小形基本スイッチ形K(旧タイプ)生産中止のお知らせ

小形基本スイッチ形K(旧タイプ)の生産を中止します。

形K1(旧タイプ)

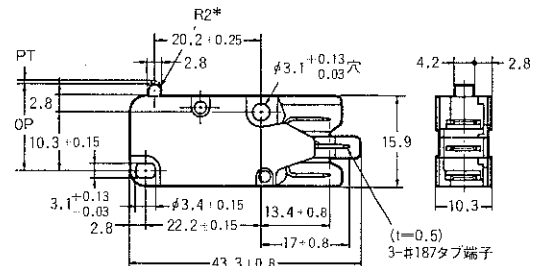
*フェノール樹脂製押ボタン

*メラミンフェノール樹脂製押ボタン

動作に必要な力	OF 最大	35g
もどりの力	RF 最小	5g
動作までの動き	PT 最大	1.6mm
動作後の動き	OT 最小	0.3mm
応差の動き	MD 最大	0.8mm
動作位置	OP	14.4±0.7mm

形K□	
	形K□-1	
OF 最大		25g
RF 最小		5g
PT 最大		1.6mm
OT 最小		0.8mm
MD 最大		0.8mm
OP		14.4±0.7mm

生産中止機種	代替機種
形K(旧タイプ)	⇒ 形K(ニュータイプ)
